Mission régionale d'autorité environnementale

**Avis de la mission régionale
d'autorité environnementale
Hauts-de-France
sur le projet de création d'un Centre de Recherche
et Développement de tracteurs agricoles
à Crépy-en-Valois (60)**

n°MRAe 2018-3194

Environnement du site (source dossier page 16, étude d'impact, volet 3)

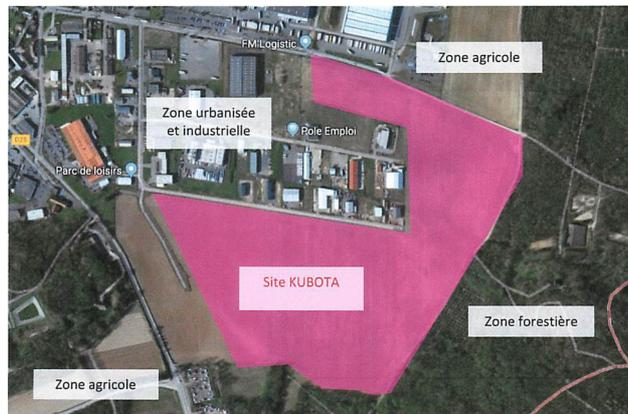
il aurait été utile d'agrémenter le document d'une carte comparative permettant de représenter les évolutions entre les versions « initiale » et celle qui a été retenue.
